歷次審查意見回覆對照表

台灣肥料股份有限公司旅館辦公大樓新建工程

(原台灣肥料公司南港 C2 街廓新建工程)

環境影響說明書 程序審查對照表

審查意見	答覆說明	修訂處																					
		章節	章節																				
	 人孔內跌落管設施平面示意圖 (TYPE 3) — 2 NTS Unit:cm

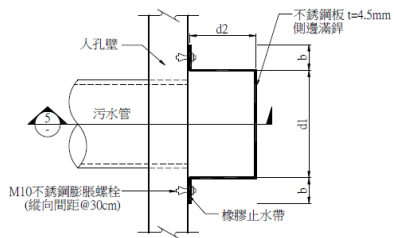
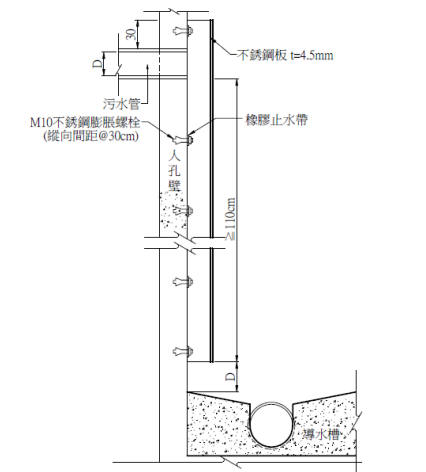
2. 本案自設污水陰井為 1.5m，污水下水道人孔深度 5.74m，落差大，應確實調查高程後設置消能設施。
3. 應設置至少 40 席腳踏車停車位於地下一樓供內部使用。

審查意見	答覆說明	修訂處	
		章節	章節
二、A、B 兩棟均有餐廳，各棟應有整合之油水分離設備及控管策略不足。	遵照辦理，本案規劃於觀光旅館 A 棟及 B 棟地下 2 層各設置一套油脂加壓浮除系統。 本案將於取得建照後、放樣勘驗前，提送完整之污排水設計圖說至 臺北市衛工處辦理新建房屋申請污水下水道用戶排水設備設置設計審查，並依審查結果據以執行。 於營運階段，本案將參考臺北市政府衛工處「油脂截留器使用維護及設計說明」擬定操作維護要點如下： 1.規劃餐廳廚房中所有排水均進截留器處理後方能排放。 2.定時清除殘渣浮油，避免堵塞及除油功能喪失。 3.依使用頻率定期保養以維持功能正常。 4.保持油脂截留器機房空間之清潔乾淨，並勿堆放雜。	5.7 8.1.3	5-58 8-15
三、B 棟排入污水管管徑 250mm，納入幹管為 700mm，兩者落差不低，應調查，以確認要如何接入。	遵照辦理，本案已於 102 年 12 月 11 日會同台北市政府工務局衛工處辦理現場會勘並已查管套繪，會勘紀錄請見附 14.1，本建物預計接入 0027 號人孔，其該人孔深度為 8M，接入管距人孔底部高低落差大於 60CM，本案將採內跌落方式施作，其設計示意圖如下。  PVC跌落管設施示意圖 (TYPE 1) NTS Unit:cm	附 14.1	—

附圖 13.3-1 本基地無障礙車位配置示意圖(地下一層)

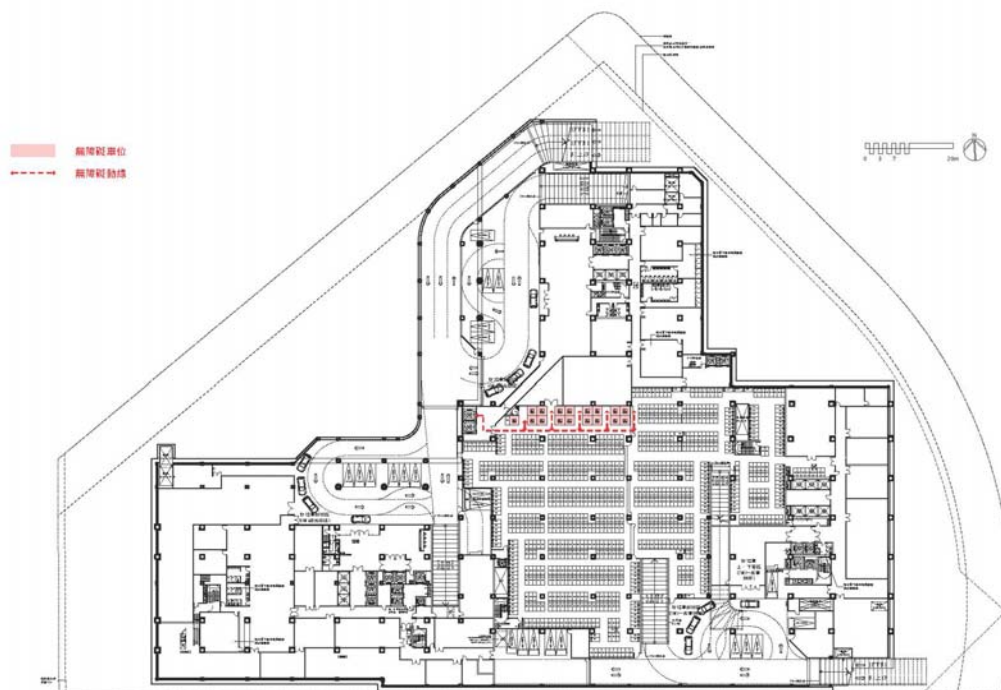
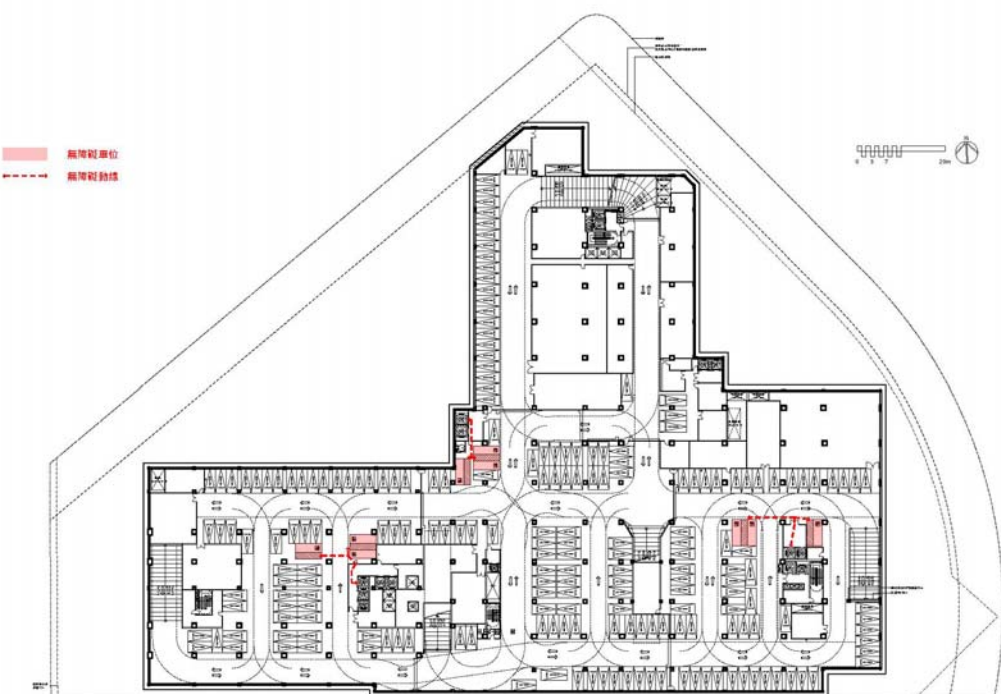
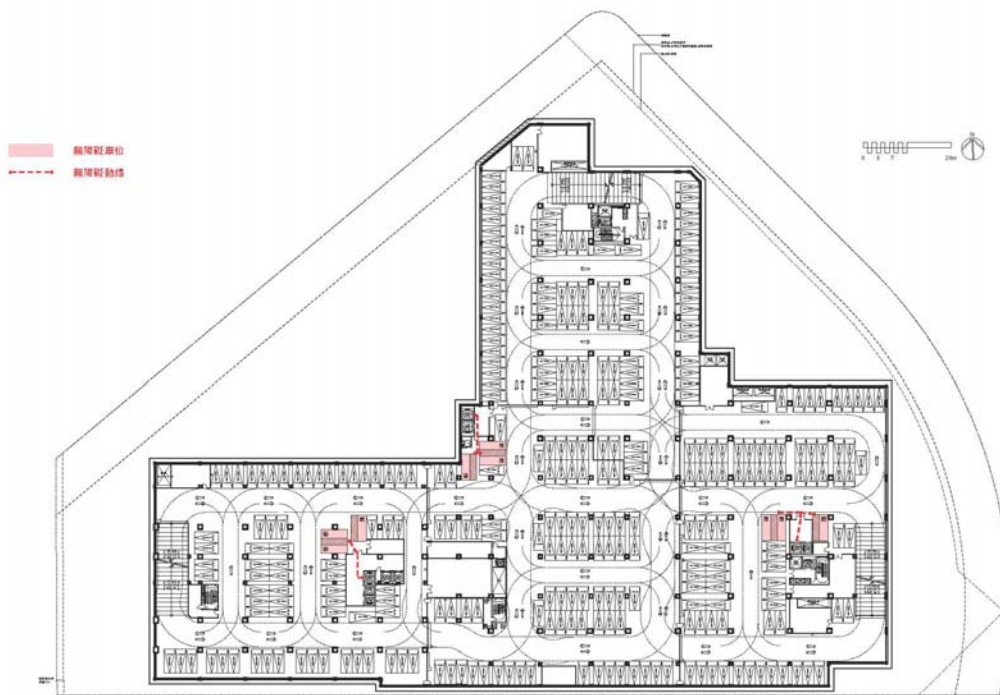
審查意見	答覆說明	修訂處	
		章節	頁碼
	流，引入筏基雨水回收池，待雨水回收池達滿水位時，再排放公共排水系統，其系統設計如圖 7.1.2-1，配置如圖 5.7-1 所示。		
七、無障礙停車位設置地下樓層問題，請再檢討？	遵照辦理，本案經重新檢視規劃，已將無障礙停車位集中設置於地下一層至地下三層，並規劃將無障礙停車位緊鄰無障礙梯廳，增加使用者的便利性，詳無障礙停車位配置如附圖 13.3-1~附 13.3-3 所示。	附 13.3	附 13.3 -18
貳、高委員思懷			
一、宜請針對施工期間因排除地下水造成之地下水位下降及導致可能之周圍地區沉陷提出具體說明及對策。	遵照辦理，依序說明如下： (一)開挖期間水位管控 1.淺層水位管控 由於本基地擋土設施採水密性高之連續壁，且已貫入開挖面下相對低透水性之粉土質黏土或粉土層(CL3)，開挖區內外黏土層因連續壁阻隔，詳請見如附圖 13.3-4 所示，使土方開挖施工所可能排除工區內開挖土方內之水體，並不會造成工區外之地下水位下降，亦無淺層抽水導致地層沉陷之情況。 2.深層水壓管控 當本案開挖至預定開挖面(EL.-7.0m)時，需管控平均分布於高程 EL.-20.1m 以下之粉土質細砂層(SM 層)及礫石層之水壓水頭低於 EL.+0.1m，CL3 層抵抗上舉之安全係數方能符合規範值 1.2 之要求；但依土壤地質調查期間(民國 102 年 11 月)，台北盆地已無大量抽水，實測 SM 層之水壓水頭約 EL.-3.5m，明顯低於淺層靜態水位約 12m；依前述第三點之說明，於台北盆地捷運或大型工程未針對礫石層大量抽水期間，南港附近區域之岩盤上覆薄礫石層測壓水位主要約分布於 EL.-5~+0m 之間，故本案調查期間深層實測之水壓水頭約 EL.-3.5m，屬於此區域高水位之合理分布範圍。 因此，除非後續本案開挖施工期間，SM 層及礫石層之水壓水頭已上升高於 EL.+0.1m，否則並不需進行抽水解壓作業。依據近期(2015	附 13.3	附 13.3 -19

附圖 13.3-4 本案地層、地下室開挖與連續壁位置剖面示意圖

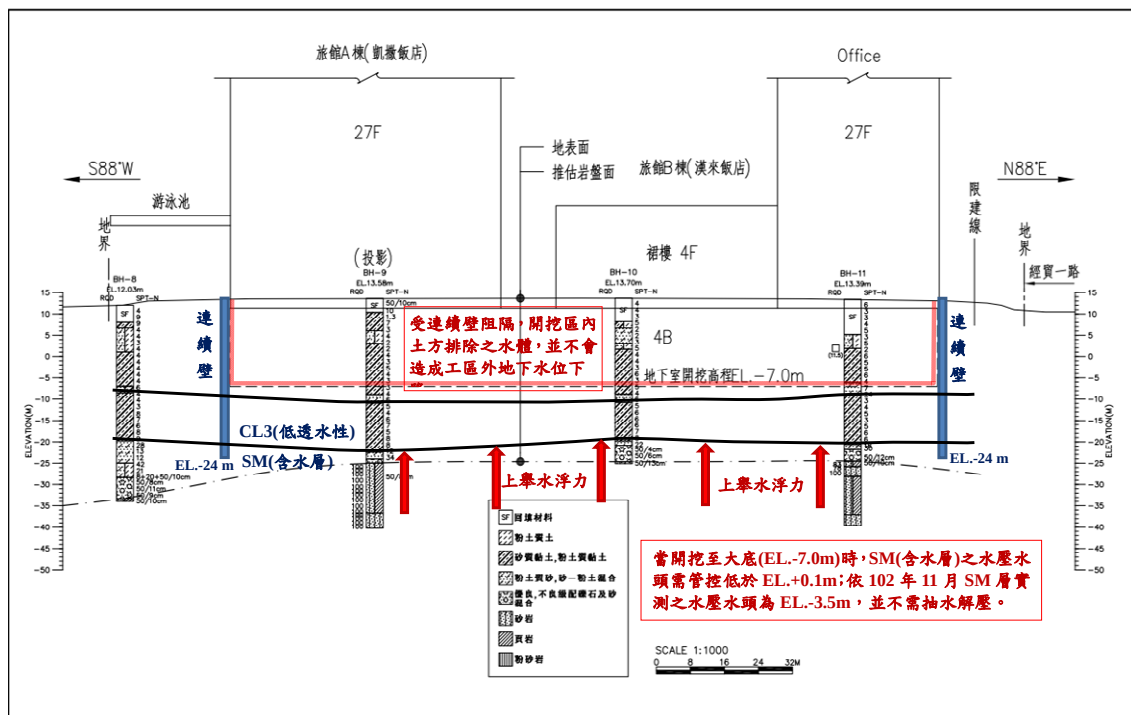
審查意見	答覆說明	修訂處	
		章節	章節
地下水位下降，且可能導致鄰近之地層下陷，宜有詳細之評估，並提出具體對策。營運階段地下水是否仍持續排除，亦應詳加說明。	(一)由於本基地擋土設施採水密性高之連續壁，且已貫入開挖面下相對低透水性之粉土質黏土或粉土層(CL3)，開挖區內外黏土層因連續壁阻隔，使開挖施工排除工區內開挖土方之水體並不會造成工區外地下水位下降，亦無淺層抽水導致地層沉陷之情況 (二)當開挖至預定開挖面(EL.-7.0m)時，需管控平均分布於高程EL.-20.1m以下之粉土質細砂層(SM層)之地下水頭低於EL.+0.1m，CL3層抵抗上舉之安全係數方能符合規範值1.2之要求；但依土壤地質調查期間(民國102年11月)實測SM層之水壓水頭約EL.-3.5m，已大幅低於靜態水位約12M，研判受鄰近施工工地長時間抽水而洩降，且相應之沉陷應已發生。 (三)除非本案開挖施工期間SM層之水壓水頭已上升高於EL.+0.1m，否則並不需進行抽水解壓作業，且抽水解壓後之水壓水頭仍高於近期之水壓低點(EL.-3.5m)，於大底完成後3個月即可停止抽水，地層再產生之壓縮量微。 (四)於大底完成後3個月即可停止抽水管控，使工區外深層SM之地下水位回升。 (五)本案，於營運階段並無地下水抽排作業，故並未對鄰近地區造成影響。		
二、施工階段除廢棄土之外，仍有相當量之營建廢棄物，宜有詳細估計，並明確說明貯存方式。	遵照辦理，依序說明如下： (一)營建廢棄物量推估 本案建物主體採鋼構造，並參考內政部建築研究所「建築廢棄物物產生量推估之研究(二)成果報告」內容，鋼構造建築物每單位面積產生0.09m³營建廢棄物。本案規劃總樓地板面積為199,014.14 m²，初步推估營建廢棄物總量約為18,000 m³。 (二)營建廢棄物貯存管理 1.本案施工期間產生之廢棄物將於現地進行分類回收，其種類包括：玻璃類、塑膠類、紙類、混凝土塊類、磚瓦陶瓷類、營建混合物、木材類及金屬類共8類。	5.8	5-66

審查意見	答覆說明	修訂處	
		章節	頁碼
	年)南港區域附近量測之最高水位約 EL.+2m，倘本基地岩盤上之深層水壓亦上升至 EL.+2m，由於本案採逆打工法構築，於本案最後一階開挖期間及筏基構築期間(約三個月)，估計需抽降岩盤上之礫石層及砂土層之測壓水位約 2m。 由於抽降岩盤上之礫石層及砂土層之水壓，將可能引致其上方黏土層產生沉陷，惟抽水解壓後之水壓水頭 EL.+0.1m 仍高於近四十年來南港地區礫石層之水壓低點(EL.-5m 以下)甚多，且本案於筏基完成後即可停止抽水，總抽水期間約三個月，地層產生之再壓密沉陷量微。保守起見，以下仍將針對本案可能深層抽水而引致之地表沉陷進行詳細計算。 (二)開挖期間沉陷分析 1.深層抽水之沉陷分析 一般而言，沈陷量可分為彈性沈陷與壓密沈陷兩種。彈性沈陷發生於所有土層，於荷重施加後立即完成；壓密沈陷則主要發生於滲透性極低之黏性土壤，且所需時間亦較長，隨著超額孔隙水壓逐漸消散而漸次完成。 如前所述，由於抽水導致地層內之孔隙水壓下降，此時土體所承受之總應力並無顯著變化，因而使土體所受之有效應力增加，對黏土層而言，主要造成壓密沉陷之發生。保守起見，本案可能抽降岩盤上礫石層及砂土層水壓，將可能引致之彈性沉陷及壓密沉陷皆納入計算。 (1)彈性沈陷之分析可參考建築物基礎構造設計規範(2001 年)，依據彈性理論分析，以下列彈性力學公式估算： $\Delta H_{ip} = \sum \frac{H_i}{E_i} (\Delta \sigma_{vi} - 2v_i \Delta \sigma_{hi})$ 上式中： ΔH_{ip}= 任意點之瞬時沈陷量(m) H_i= 各土層之厚度(m)

審查意見	答覆說明	修訂處	
		章節	頁碼
	E_i= 各土層之彈性模數(t/m^2) $\Delta \sigma_{vi}$= 載重所引致之鉛直方向應力增量(t/m^2) (2)壓密沈陷分析採用 Terzaghi 之單向度壓密理論： 當$\sigma_v' + \Delta \sigma_v'$小於預壓密壓力($P_c'$)時： $\Delta H_r = H \times \frac{C_r}{1 + e_0} \times \log \frac{\sigma_v' + \Delta \sigma_v'}{\sigma_v'}$ 當$\sigma_v' + \Delta \sigma_v'$大於預壓密壓力($P_c'$)時： $\Delta H_c = H \times \frac{C_c}{1 + e_0} \times \log \frac{\sigma_v' + \Delta \sigma_v'}{P_c'} + H \times \frac{C_r}{1 + e_0} \times \log$ 倘本基地岩盤上之深層水壓上升至 EL.+2m，由於本案採逆打工法構築，於本案最後一階開挖期間及筏基構築期間(約三個月)，估計需抽降岩盤上之礫石層及砂土層之測壓水位約 2m(低於 EL.+0.1m)。依本案土壤地質調查結果之地層分布及相關參數，詳請見附表 13.3-2 所示，以及上述沉陷公式計算，抽降水壓 2m 引致開挖區外土壤之彈性沉陷量約為 0.5 公分；估計黏土層長期產生之再壓密沉陷量則約 0.5 公分；則抽水解壓引致之總沉陷量約 1.0 公分(彈性沉陷及長期壓密沉陷)。 實際上本案最後一階開挖期間及筏基構築期間約三個月，則三個月之抽水期間將遠低於黏性土層壓密沉陷完全發揮所需時間；因此，實際因抽水解壓所引致之再壓密沉陷量應小 0.5 公分。惟保守估計，抽水解壓三個月所引致之總沉陷量約 1 公分(彈性沉陷及長期壓密沉陷)。 2.深層抽水之沉陷影響評估 依前述分析結果，倘本基地岩盤上之深層水壓上升至 EL.+2m，則抽降岩盤上之礫石層及

審查意見	答覆說明	修訂處	
		章節	頁碼
	砂土層之水壓三個月所引致之總沉陷量將低於 1 公分(彈性沉陷及長期壓密沉陷)。 依據『台北都會區大眾捷運系統禁建限建範圍內列管案件管理及審核基準』，針對無連續壁或鋼版樁圍束之抽降水行為，依土壤粒徑大小規範其影響半徑，如附表 13.3-2 所示，該影響範圍即為 I 區，屬於限制範圍，需進行抽水評估；由於本案擋土連續壁並未貫入岩盤，故岩盤上覆之礫石層及砂土層並未受圍束，適合表二之評估方式。而屬水平沉積之礫石層及砂土層，其側向水流之滲透係數主控於高透水性之礫石層，且台北盆地礫石層抽水之洩降影響多達數公里至十公里以上，因此，有關本案可能針對岩盤上覆之礫石層及砂土層進行抽水解壓，依表二估計以礫石層主控之影響半徑可達 500~1500 公尺以上，亦即抽水沉陷可能之影響範圍達 500~1500 公尺以上。因此，本基地四周鄰房因抽水沉陷量可能引致之地表傾斜約 $1/50000 \sim 1/150000$，即最大之地表傾斜量低於 $1/50000 = 0.02/1000$。 一般公共工程之鄰房傾斜容許範圍多採較嚴格之 $1/500$，因此，本案可能深層抽水解壓而引致之最大地表之傾斜增量，遠低於一般公共工程之鄰房傾斜容許範圍，並不造成鄰房傾斜之不良影響；惟施工中倘進行深層抽水，抽水期間仍須針對鄰房傾斜加密監測，以確保鄰房之安全 (三) 本案採取因應對策 依上述台北盆地礫石層早期大量抽水之水位長期回升變化及引致之沉陷影響，以及近二十年來主要受捷運工程多次之深層抽水洩降變化，顯示無沉陷不良影響。而本案倘岩盤上之深層水壓上升至 EL.+2m，則抽降岩盤上之礫石層及砂土層之水壓三個月所引致之總沉陷量將低於 1 公分(彈性沉陷及長期壓密沉陷)，引致之

圖 1.4.2-1 大客車地下層軌跡檢討分析圖

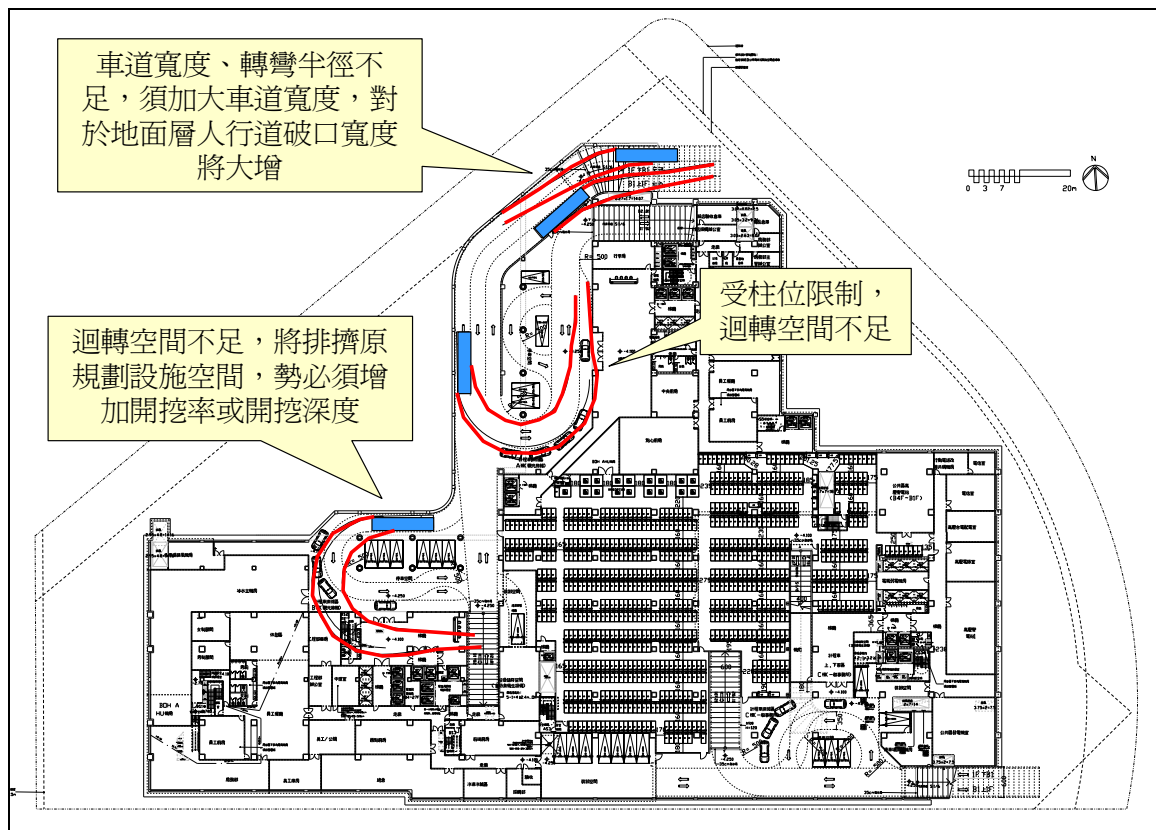
二、基地面積夠大應考量大客車納入地下停車之可能性，以減低空污及交通衝擊，並應將平面空間留給綠色交通工	謝謝指教，依序說明如下： (一)大客車停車規劃 1.土方量及開挖時間增加，對環境明顯不利 本案若改變設計將大客車規劃於地下層，需調整地下樓層高度，以符合大客車進出高度。此外，受限柱位位置，大客車於地下層迴轉空間不足，詳請見圖1.4.2-1，而	5.3 5.4.3 5.12 8.1.3 附 13.6	5-7 5-37 5-85 8-18 附 13.6-13

審查意見	答覆說明	修訂處	
		章節	頁碼
具使用。	為因應大客車進入地下層行駛之迴轉半徑，勢必需增加地下樓層空間，惟本案法定開挖率為60%，實設開挖率已達59.99%，故需再增加開挖至地下層1層，由原地下4層增加為地下5層，其開挖深度將由原18.2公尺增加至23.7公尺，方能符合大客車高度進出需求。 經評估後，若規劃將大客車納入地下層，其土方量將由原37萬增加至46萬方，增加9萬方，亦需延長本案開挖期程，對環境影響程度亦隨之增加。 2.車道破口放寬，對行人用路環境不佳 本案若改變設計將大客車規劃於地下層，則原規劃之車道寬度及轉彎半徑不足，則需增加車道破口寬度，以符合大客車進出需求，對行人用路環境造成不佳，詳請見圖1.4.2-1。 本案產品定位係以商務為主，故大客車車位僅供上下車臨停使用，並非全日停放，其衍生交通量僅為4席。此外，本案亦已考量大客車停放位置，規劃將低流量大客車停車空間設置於基地南側，且大客車進出口與本基地地下停車場出入口相同，並未因此增設車行破口，且設有緩衝空間及專用車道，及相關交通減輕對策，以減少對外交通影響，詳請見圖5.4.3-2。 本案已於104年9月3日通過都市設計審議委員會及交通影響評估審議會。本案已就地面層進行整體空間規劃，將大客車停車區規劃於基地南側，以保留開放空間使用的完整性，並團客入口設置於觀光旅館B棟右側門廳，其上下車位置臨近大客車停車區，使二者出入動線分開不交織，詳請見圖5.3-1，以提供民眾與旅客優質的戶外休憩空間品質。 綜上檢討分析，本案將維持原有大客車停車空間之規劃設計，敬請委員諒查。 (二)綠色交通工具規劃 1.規劃設有自行車步道及停車空間 本案於基地鄰道路側，即經貿一路及經貿二路105巷，均規劃設有自行車車道及數處自行車停車空間，共可提供85席自行車停車使用，詳請見如圖5.12-1所示。 2.於地下各樓層規劃有電動車停車位，並預留管道以利後續安裝充電系統。		
三、自行車道除現有規劃路線之外應沿著行人穿越基地之各路線評估平行設置自行車道網路之可行性，並應設停車	敬謝指教，本案已於基地鄰道路側，即經貿一路及經貿二路105巷，規劃設有自行車車道及數處自行車停車空間，其共可提供85席自行車停車使用，詳請見如圖5.12-1所示。 另評估設置自行車道穿越基地之可行性，本案地面層規劃留設有完整開放空間，以提供民眾與旅客優質的戶外休憩空間品質，並作為拖行行李之旅客、洽公人員等行人穿越動線，其人行	5.12	5-85

圖 2.2-1 B 棟消防空間及車輛動線示意圖

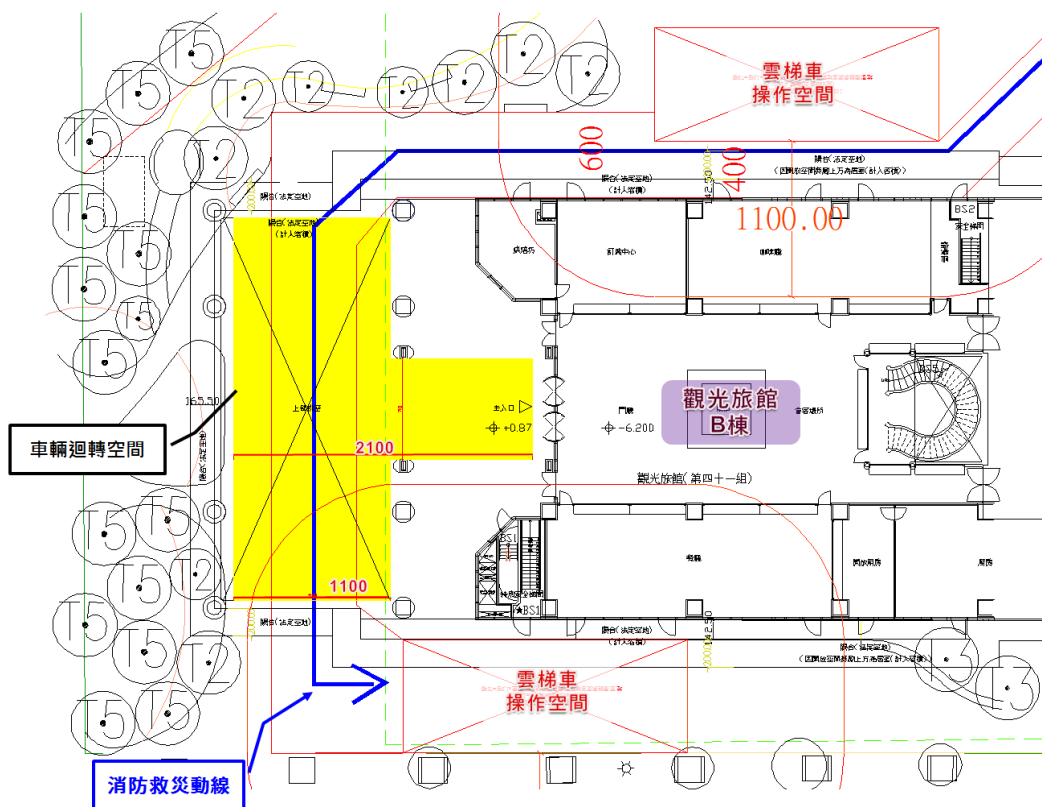
審查意見	答覆說明	修訂處	
		章節	頁碼
(二)請標示消防車輛自道路行駛至基地內救災活動空間之車行動線軌跡，及消防車輛離開基地之車行動線軌跡，並確認消防車行駛動線均保持4公尺以上淨寬及4.5公尺以上淨高。	說明：遵照辦理。經查本案消防車行駛動線均保持4公尺以上淨寬及4.5公尺以上淨高，符合相關規定。	5.11	5-82
(三)建物緊急進口、其替代窗戶或開口距離道路超過11公尺，規劃進入基地之4公尺以上通路，應於各棟建物臨通路面各處之緊急進口、其替代窗戶或開口水平距離11公尺範圍內規劃救災活動空間，使上述開口均在救災活動空間水平距離11公尺範圍內。	說明：遵照辦理，本案於各棟皆規劃有替代開口並距離救災活動空間皆於水平距離11公尺範圍內。	5.11	5-82
(四)救災活動空間應與建物平行規劃為宜。	說明：遵照辦理，已將雲梯車救災活動空間與建築物平行。	5.11	5-82
(五)救災活動空間(寬8公尺、長20公尺)範圍內應能承受本市現有最重雲梯消防車之1.5倍總重量(即75噸)，若有開挖地下室，應予以補強，並由專業技師簽證認可。	說明：遵照辦理。經檢討，本案規劃之消防車輛救災活動空間皆可承載75噸之重量。若有開挖地下室，將再委由專業技師簽證認可。	—	—
三、8.3 防災及緊急應變計畫—8.3.1 施工期間：三、消防防護計畫(頁數8-20)，建議文字修正為「施工中公共安全維護計畫」。	說明：遵照辦理修正。	8.3	8-23
四、頁數8-21：(三)、2.「施工中防護計畫」，建議文字修正為「施工中公共安全維護計畫」。	說明：遵照辦理修正。	8.3	8-23
五、頁數8-21：(四)消防組，建議文字修正為「防救組」。	說明：遵照辦理修正。	8.3	8-23
